「常陽」設計及び工事の計画の認可申請書（第1回）に係る指摘事項への回答

3-1. 主冷却機建物の地盤改良に係る「試験研究の用に供する原子炉等の技術基準に関する規則」への適合性に関する説明書

1-1. 原子炉施設（高速実験炉）の変更に係る
設計及び工事の計画の分割申請の理由に関する説明書

第1-5図 東側断面図

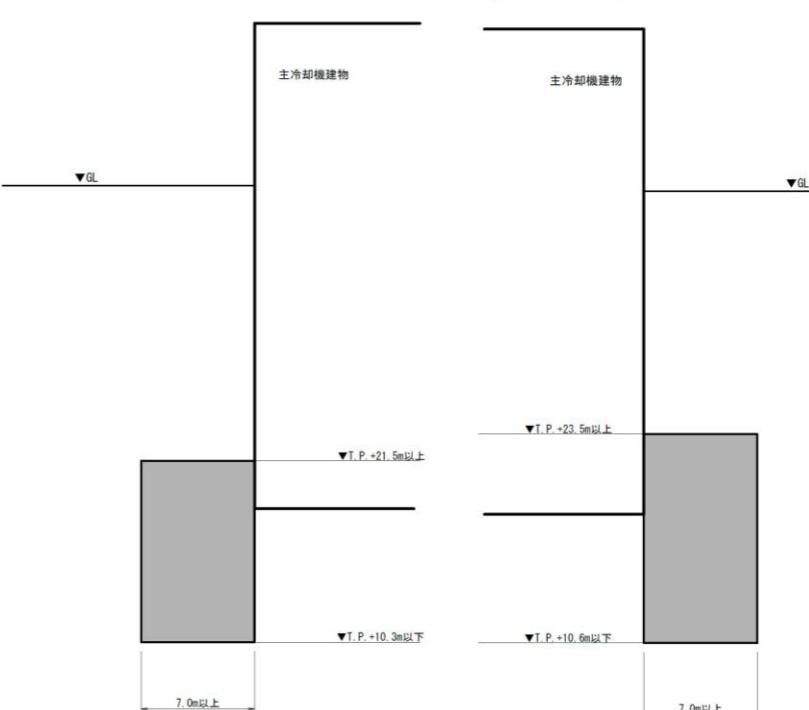
判定：改良地盤の高さが「3.2 設計仕様」及び図-1.4～1.5に示す寸法であること。
